改善箇所説明図

基準不適合発生箇所

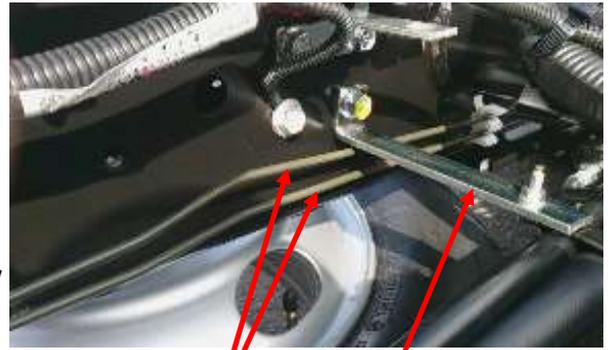
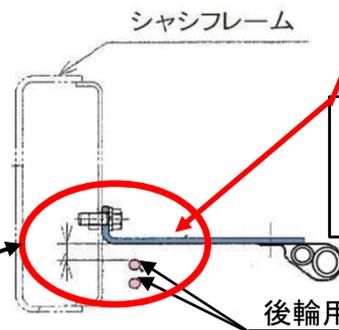
小型ダンプトラックのダンプ作動用油圧ホース固縛ステーと後輪用ブレーキ配管の隙が小さいため、走行振動で当該ステーと後輪用ブレーキ配管が干渉するものがある。そのため、そのままの状態を使用を続けると、後輪用ブレーキ配管が損傷し、最悪の場合、ブレーキ液が漏れて制動力が低下するおそれがある。

全車両、ダンプ作動用油圧ホース固縛ステーと後輪用ブレーキ配管の隙を確認し、隙が小さい場合は、当該ステーを対策品に交換する。また後輪用ブレーキ配管に損傷があった場合は、ブレーキ配管を新品に交換する。
